Introduction

Voici notre nouvelle contribution suite aux lettres du 10/12/2018 adressées à Monsieur le Préfet, la DDT, et nos contributions antérieures....

Rue Colonel Manhes.

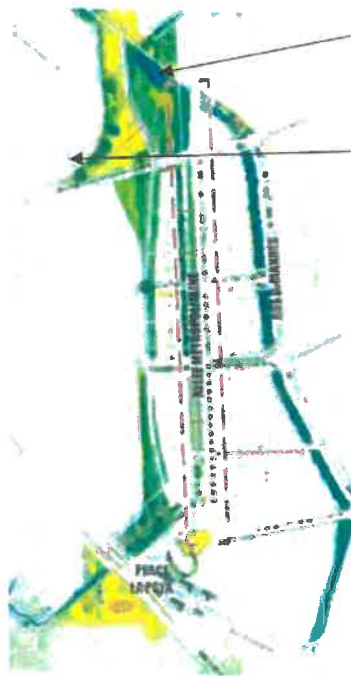
Le terme « débusage de la petite Saône ou mise à ciel ouvert » nous paraît abusif !

Cette « noue » à coté ou dessus, en fonction des informations, diverge et va être créée avec une pente artificielle car le **busage actuel** de la Petite Saône **reste en place et à l'identique** « confirmation par les responsables du projet »

Cette « noue » servira à récupérer le **déficit** des eaux de pluie et de ruissèlement des bâtiments qui seront rejetés en aval dans le busage de la Petite Saône et **avant la rue de l'Argentière** car apparemment elle ne peut pas fonctionner de manière tout à fait autonome et sans organe de régulation. Avec le risque que l'écoulement soit obstrué « embâcles de dépôts sédimentaires ».

De plus un débit aval dû au pipeline impose **0,75 m^{3/s}** maximum.

Réhabilitation des fossés vers le N° 17 Rue de l'argentière.

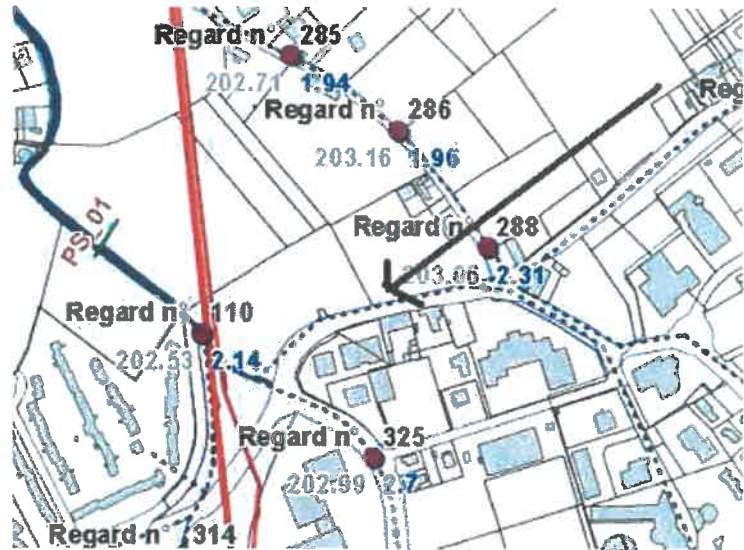
Apparemment compte tenu d'une inversion de pente le fossé devrait se déverser dans la Via. Étretat est-ce qu'il viendra sur le regard N°110 proche du Lotissement de La Saulée ? Se déversera t'il dans la Petite Saône ?

Est-ce que tous les fossés privés et publics ont été pris en compte dans le déversement des ruisseaux ?

Photo ci-dessous : sortie actuelle du busage de la Petite Saône à quelques mètres de notre Lotissement.
Un drain très actif se jette dans son busage.

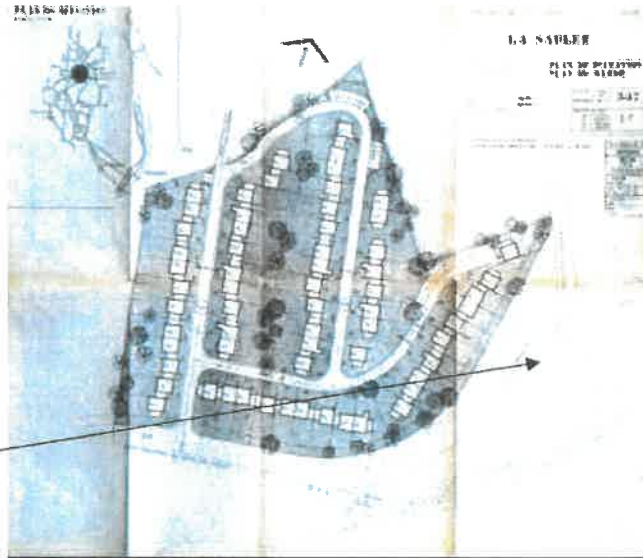
Fossé dans BA 51 avec un passage ?

Noûe sur Fontaine :
Augmentation d'une classe du risque sur Sassenage :

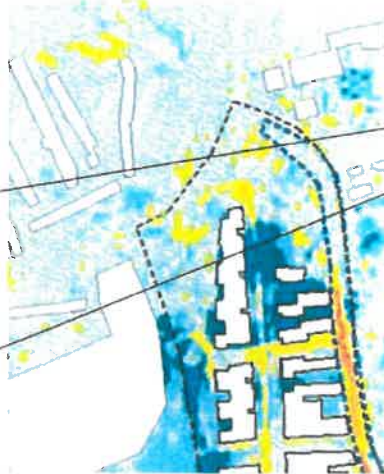
Augmentation de Classe 1

Nous demandons que le sol de la BA 50 et BA 51 soit travaillé de façon à ce que l'eau de ruissèlement et autres s'écoulent dans la Petite Saône Aval et qu'une petite butte de protection soit installée au périmètre du lotissement pour contrôler le risque de débordement de la cuve de rétention.
